## ГАЙКИ С НАКАТКОЙ

ГОСТ

14726-69\*

Изменение № 2 ГОСТ 14726—69 Гайки с накаткой. Конструкция и размеры  
Утверждено и введено в действие Постановлением Государственного комитета  
СССР по стандартам от 20.04.89 № 1022

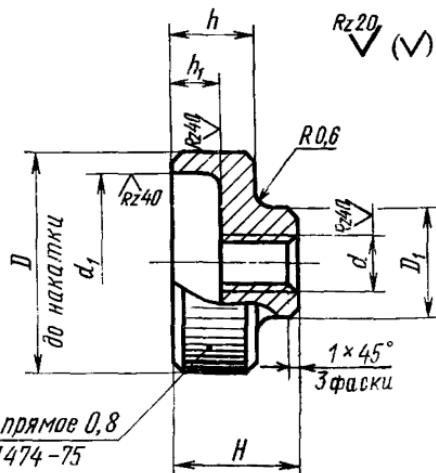
Наименование стандарта. Исключить слова: «и размеры», «and dimensions». Пункт 1. Чертеж. Заменить параметры шероховатости:  $Rz$  20 на  $Ra$  3,2;  $Rz$  40 на  $Ra$  6,3.
